改善箇所説明図①

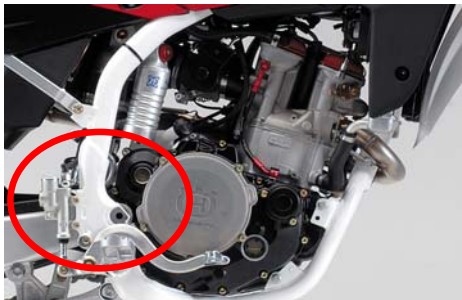
基準不適合箇所

後輪ブレーキホースとエンジンのクランクケースとの隙間が少ないため、走行中の振動により当該ブレーキホースがクランクケースと接触する場合がある。そのため、当該ホースが損傷し、最悪の場合、ブレーキオイルが漏れ、後輪ブレーキが効かなくなるおそれがある。

改善内容

全車両、後輪ブレーキホースの取り回しを修正する。また、損傷している場合は新品と交換する。

取り回しを修正したりヤブレーキホースに白ペイントで塗布する。
